Autorisation d'exploiter un parc éolien à Mouthiers-sur-Boëme, Fouquebrune et Voulgézac (16)

Avis de l'autorité administrative de l'État compétente en matière d'environnement (article L. 122-1 et suivants du Code de l'Environnement)

Avis 2016-02186 - N°360

- Extrait du SRE Poitou-Charentes, page 82 -

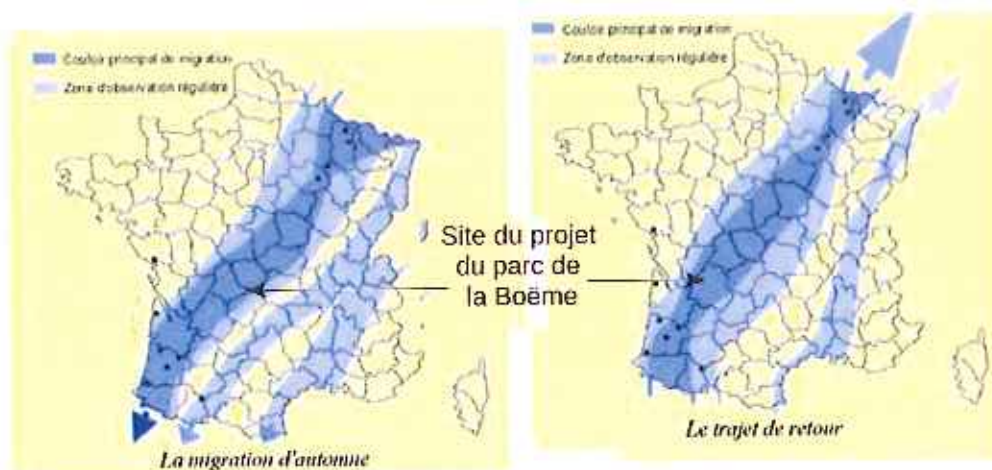
Dans le Schéma Régional Éolien⁴ (SRE) de Poitou-Charentes, les communes de Mouthiers-sur-Boëme, Fouquebrune et Voulgézac figurent dans la liste des communes présentant tout ou partie de leurs territoires comme zone favorable au développement de l'éolien. Toutefois, le site d'implantation est presque entièrement localisé dans des espaces identifiés dans le SRE comme « présentant des contraintes » (type F : Autres espaces terrestres présentant des contraintes).

Par ailleurs, le site du projet se localise dans le couloir de migration principal de la Grue cendrée, comme indiqué dans les cartes ci-après.
